**OBSERVACIONES AL INFORME TÉCNICO IT27-20-01
'ANÁLISIS DE LA EVOLUCIÓN DE LAS ÁREAS LAGUNARES
EN EL SALAR DE ATACAMA'**

PDC SQM

OBSERVACIONES AL INFORME TÉCNICO IT27-20-01 'ANÁLISIS DE LA EVOLUCIÓN DE LAS ÁREAS LAGUNARES EN EL SALAR DE ATACAMA'

Figura 1. Aplicación de índice MNDWI para diferentes umbrales de detección en la laguna Chaxa.

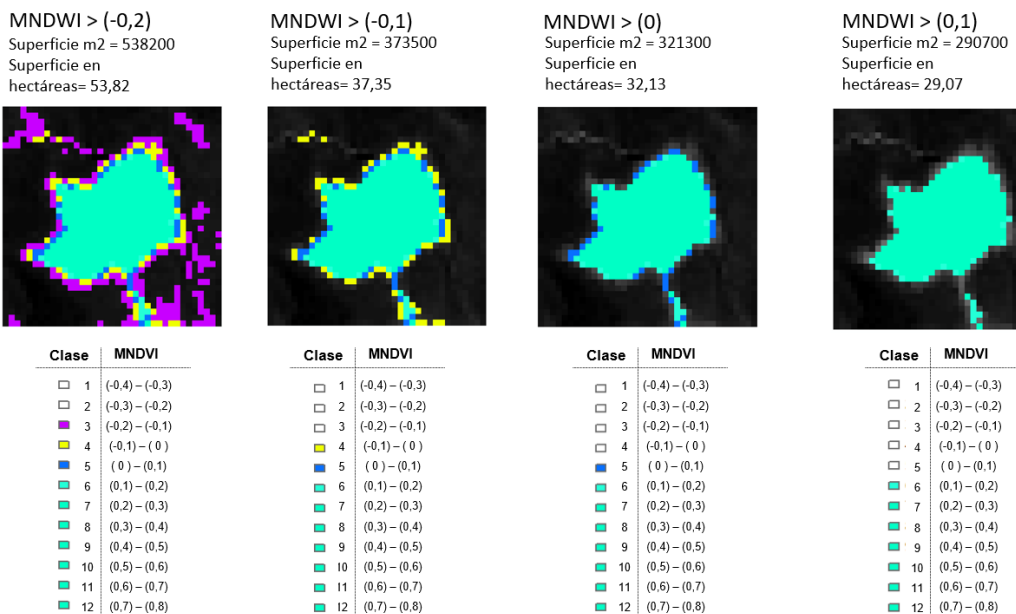
- La escala de análisis de Sheng et. al., 2016 es diametralmente diferente a la escala de análisis de los sistemas lagunares del Salar de Atacama. Específicamente, Sheng et. al., 2016 utiliza como escala de análisis a toda Oceanía. La implicancia de esto guarda relación en que a una escala regional como en el estudio de Sheng, la cuantificación de las superficies para diferentes umbrales no se verá tan afectada. A la escala local de análisis de los sistemas lagunares del Salar de Atacama, considerar diferentes umbrales de detección influirá en gran medida en la superficie determinada.

Lo último descrito lo podemos ver reflejado en el siguiente ejercicio de referencia para explicar lo comentado, ver figura 1. Se aplicó una combinación de bandas basada en el índice MNDWI de Xu, 2006., dicha combinación fue realizada en el software Arcgis 10.5. La imagen satelital corresponde al satélite Landsat 4 con fecha de enero del 2000, para el área de la laguna Chaxa. Posteriormente se aplicó una reclasificación de píxeles basada en intervalos de 0.1 con el módulo 'Reclasyfy' de dicho software. Posteriormente se

Los resultados en este ejercicio indican que existiría una diferencia de 8 hectáreas como mínimo entre la elección de un umbral de -0.1 y un umbral de valor 0.1 para el MNDI. Es decir, que en términos de proporción estamos hablando que existen una diferencia de a lo menos 11 canchas de futbol de diferencias, asumiendo que una cancha mide 0.7 hectáreas.

Esto se explica debido a que consideraciones de umbrales mayores a cero, eliminan los píxeles de los bordes de la laguna, los que justamente son aquellos sectores en los que son mas notorias las variaciones asociadas a la expansión y retracción del sistema lagunar.

Figura 2. Imagen tomada de Ji. et. al, 2009. Proporciones de diferentes elementos en una superficie de terreno hipotética.

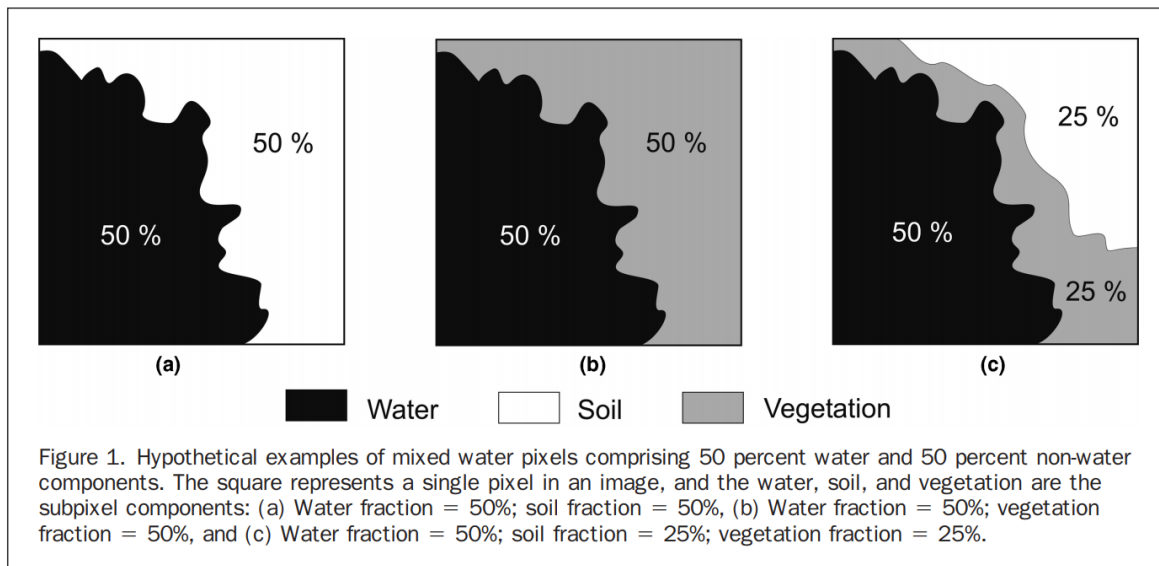
- Según Ji et. al., 2009 los umbrales de detección de cuerpos de agua estarían influenciados por la proporción de elementos que existen en el terreno y por tanto el valor del índice de detección de agua estará influenciado por esto, ver figura 2. Dado que el tamaño del píxel asociado al satélite landsat es de 30x30m, en la superficie abarcada por el píxel contendrá elementos mixtos.

Figura 3. En la imagen se observa una imagen en RGB del borde de la laguna Chaxa y sobre ella se observa los pixeles correspondientes a la aplicación del índice MNDWI coloreado solo para los valores mayores a -0.1. En rojo se marcó el borde de la laguna.

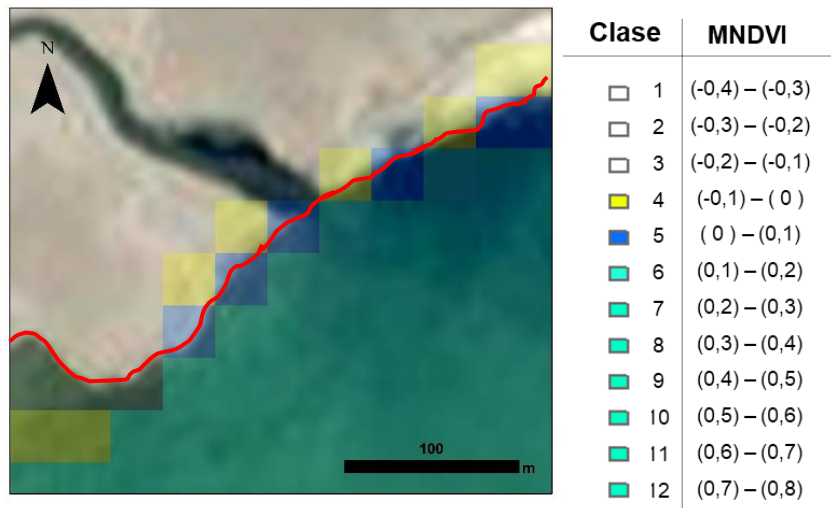
Tomando como referencia los productos generados de la figura 1, sobrepuesto a una imagen RGB de la laguna Chaxa es posible observar que la condición indicada por Ji et. al., 2009 se cumple para los pixeles con valores entre -0.1 y 0.1, ver figura 3.

Por lo tanto, no considerar aquellos pixeles correspondientes a los valores entre -0.1 y 0.1 tiene como resultado una subestimación de las superficies lacustres y muy probablemente no reflejar las condiciones de borde de la laguna susceptibles a las variaciones producto de la expansión o retracción del sistema. Las que disminuirán o aumentarán la proporción de agua/tierra y por tanto el valor de del índice MNDWI, ver figura 4.

Figura 4. Lagunas Chaxa y Puilar.

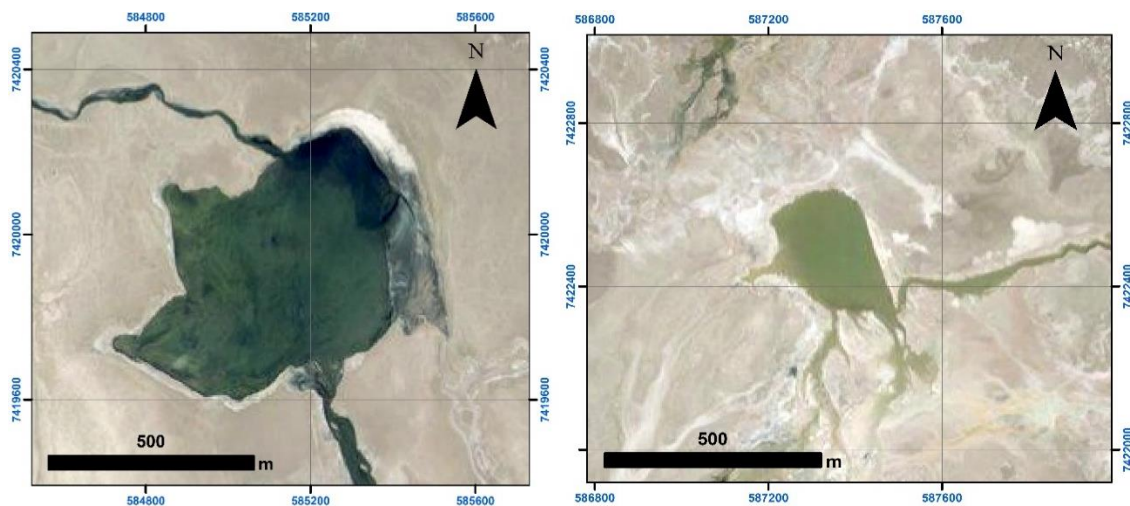
Según lo presentado en el informe se indica que no se consideró a la laguna Puilar en el análisis satelital dado que su morfometría requiere de una precisión espacial mayor para ser capturada de forma realista. Respecto a esto se tiene que:

- El descarte no es congruente con las consideraciones metodológicas realizadas por el mismo titular, dado que para el sistema Aguas de Quelana se utilizaron imágenes tamaño 2x2 metros.
- Si se realiza una comparación en términos de superficie lagunar para la laguna Puilar y Chaxa podemos observar que sus dimensiones son totalmente factibles de abarcar por el satélite Landsat o Quickbird.

Figura 5. Ejemplo de cuantificación de superficies lagunares mediante el proceso de reclasificación, conteo y conversión de pixeles en software Arcgis.

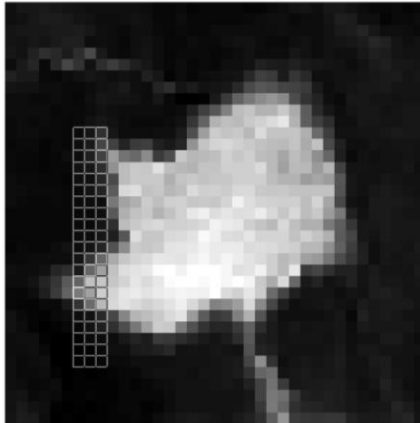
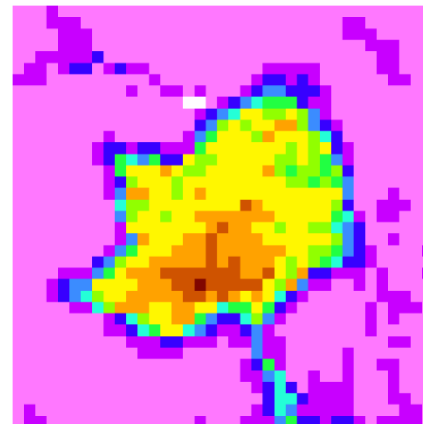
- El proceso metodológico en la conversión de pixel a superficie en m2 no realizado con las herramientas clásicas de reclasificación y conteo de píxeles en software tipo GIS, tiene como consecuencia una incorrecta cuantificación de las superficies lagunares.

Se sugiere utilizar una metodología clásica basada en las herramientas de reclasificación y conteo de píxeles de softwares especializados como Arcgis, con la posterior conversión de datos en hojas de cálculo Excel. Este proceso se puede ver en la figura 5.

- 1) Procesamientos raster en softwares tipo Arcgis o Envi para la aplicación de algoritmos NDWI o MNDI.
- 2) Reclasificación de píxeles basadas en la división mínima considerada, en el caso del ejemplo se considera una reclasificación basada en intervalos de 0.1.
- 3) Revisión del conteo de píxeles de la zona de estudio elegida y conversión del número de píxel a superficie lagunar mediante la multiplicación del tamaño del píxel en m^2 por el número de píxel de cada clase.
- 4) Cuantificación de lo considerado como agua o suelo mediante la sumatoria de la superficie para cada una de las clases, según el umbral definido.
